Extrémní zvýšení hladiny zvukového smogu po opravě slovanského náměstí pro: mala@krpole.brno.cz vera.hoderova@rsd.cz informace@brno.cz

Změna trajektorie vozidel při průjezdu křižovatkou Slovanské náměstí a Skácelova aneb prokletí linek 84 a 44 v rohu A2xB1

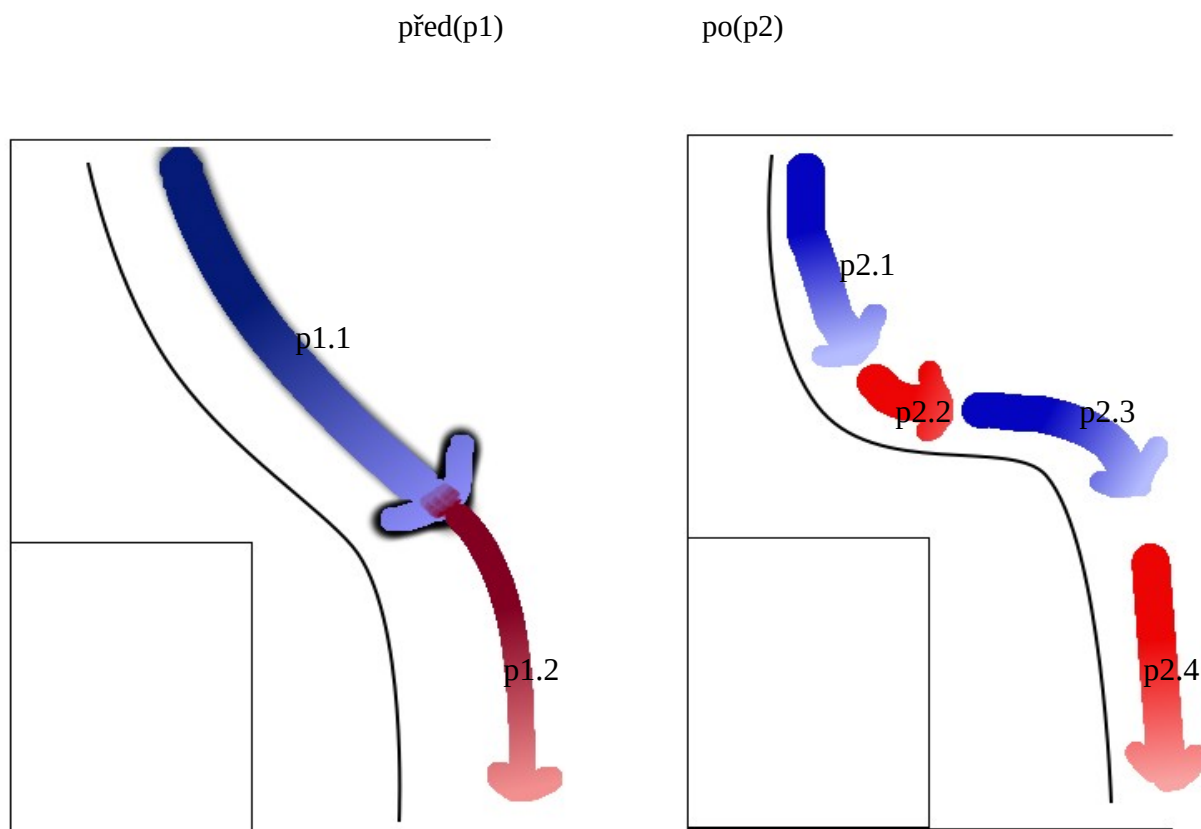
Návrat zeleně Tedy, alespoň něco do A1 (kde nyní většinu místa zabírají parkovací místa) - hádám, že zde jsme bez šance na něco jiného než trávu, neboť tam zbylo méně než 50cm zeminy.

Ovšem v případě A2 došlo k výraznému rozšíření pásu zeminy, Prostor sice dnes hostí pár stromků, ale velmi nedostatečných. Jsou tenké a s malinkou korunou. Vzhledem k prostorové změně by si zasloužil alespoň dva stromy přidat a vyšší keř (tak aby nebyl ohrožen přechod). Uvažte, že toto je v současnosti místo, kde autobusy linky 84 brzdí nejvíce, a také místo druhého nejsilnějšího zabrání motoru.

Také v případě B1 došlo ke změně ku prospěchu potenciální zeleně - místo se výrazně rozšířilo a již nehrozí kolize se zaparkovanými vozidly. Zde dříve býval vysoký zlatý dešť a stromy. Oboje výrazně redukovalo hluk a prach. Možná by se mohli vrátit?

V B2 možná není potřeba zásah žádný. Ten živý plůtek je sice hrozný, a strom živoří, ale aspoň

něco. Nesporně již tato drobnost výrazně omezuje hluk a smog. Kdyby byly cykly na pořádný keř a ještě jeden strom, jistě by potěšilo.
